DECKBLATT

FESTSTELLUNGSENTWURF

Straßenbauverwaltung		Unterlage / Blatt-Nr.: 8 / 1
LAND MECKLENBURG-VORPOMMERN		Höhenplan Achse 901 Ziesequerung
Straße: B 111 Station: Abs. 140, km 0,090 bis Abs. 170, km 1,388		Bau-km: 901+154 bis 901+260
PROJIS-Nr.: 13179902 20		Maßstab: 1 : 1.000/100
B 111 – Neubau der Ortsumgehung Wolgast Bau-km 0+460 bis Bau-km 6+795		
Aufgestellt: <i>i.A. Fiedler</i> gez. i. A. Fiedler, DEGES Berlin, den 19.07.2018

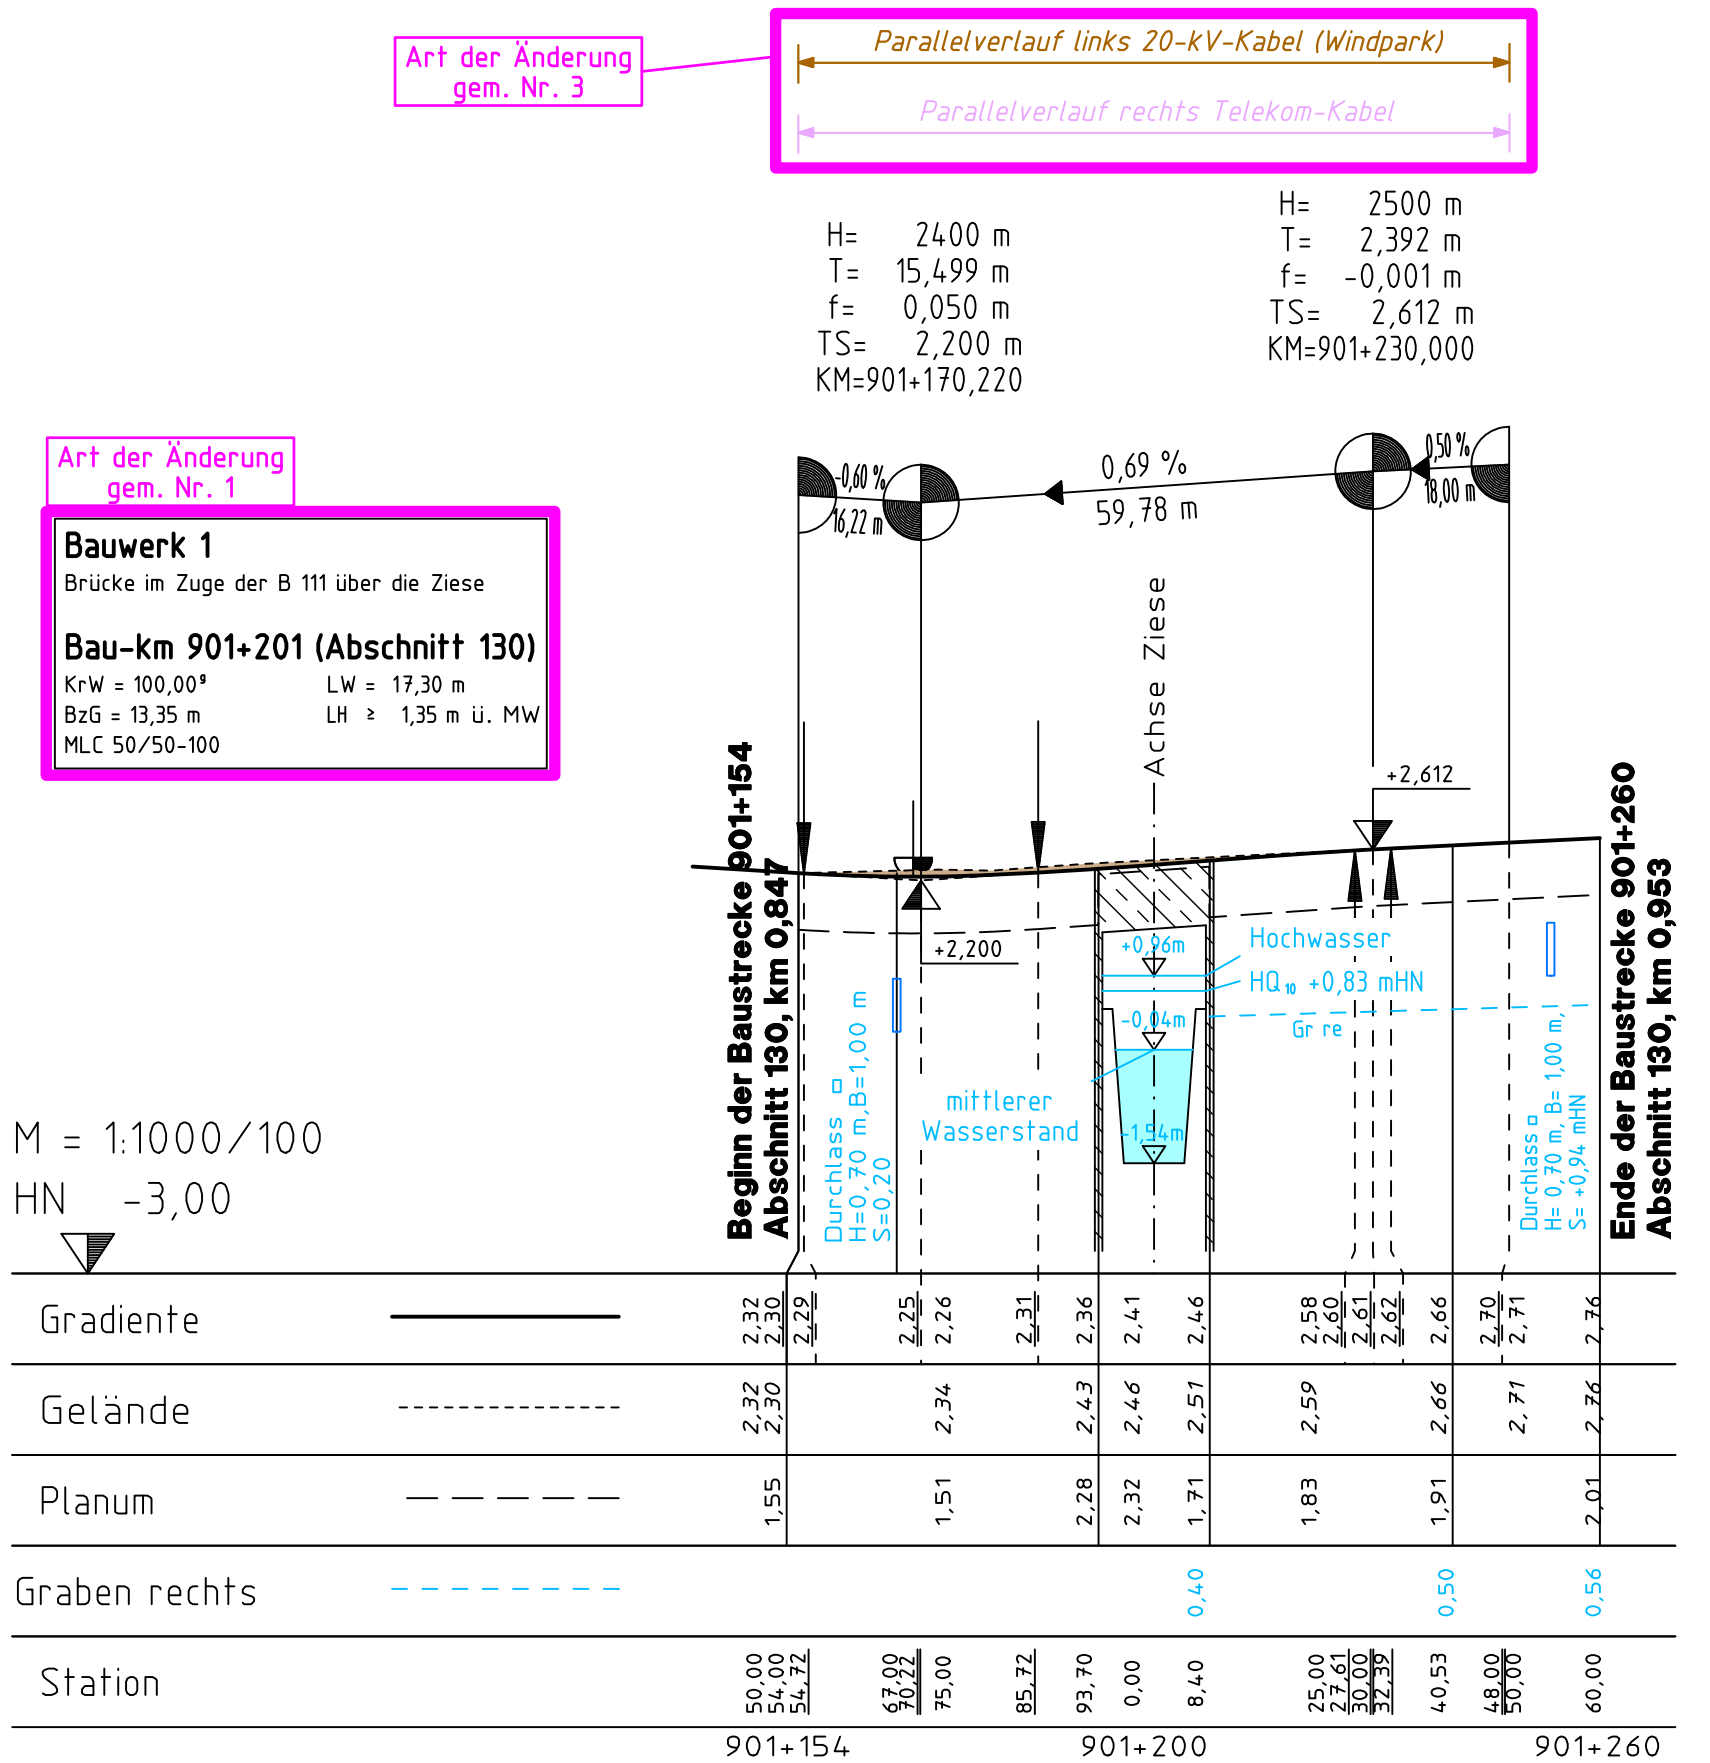
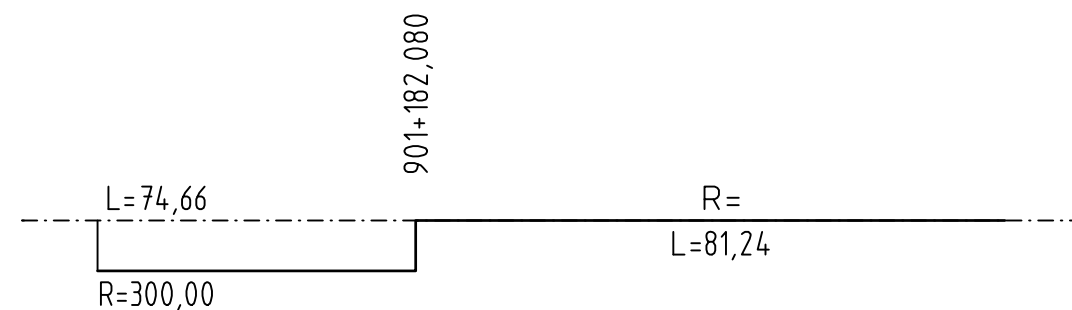
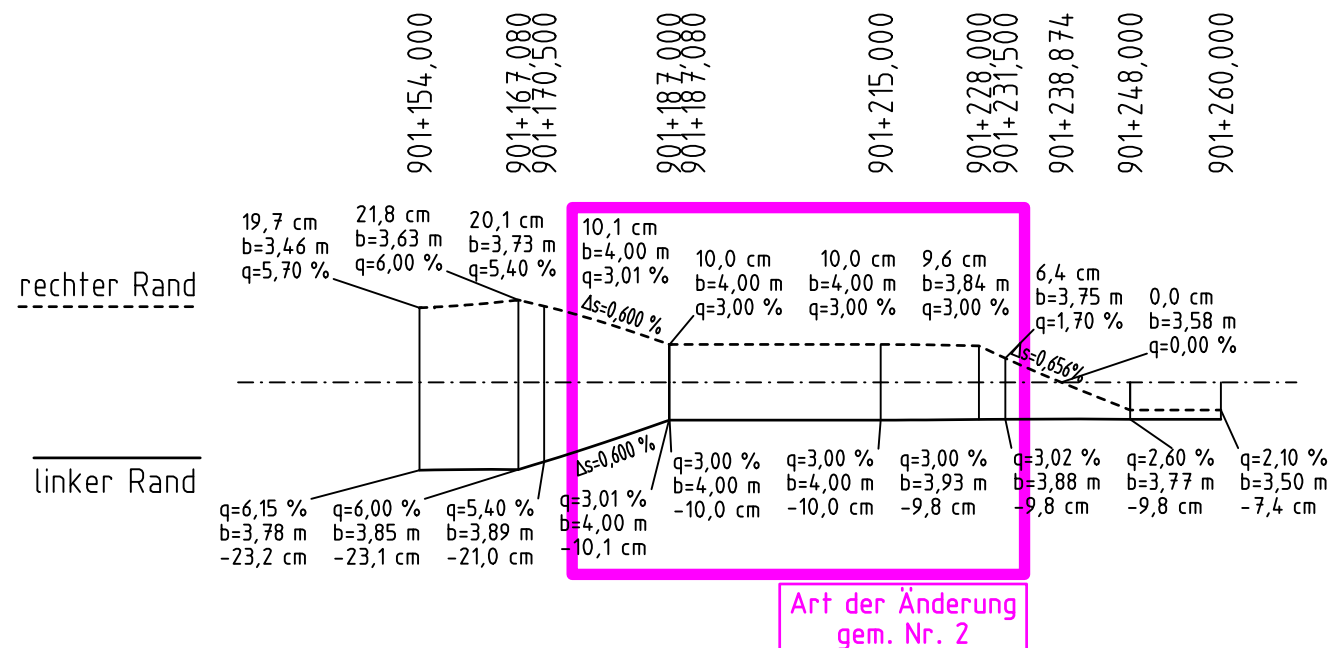
3	Ergänzung Parallelverlauf 20-kV-Kabel (Windpark Karlsburg-Lühmannsdorf) und Telekom-Kabel	10/2019	Meyer
2	Anpassung Querneigung Rampenband von 2,50 auf 3,00 %	10/2019	Meyer
1	Anpassung Lichte Weite BW 1 von 18,10 auf 17,30 m	10/2019	Meyer
Nr.	Art der Änderung und Ergänzung	Datum	Zeichen
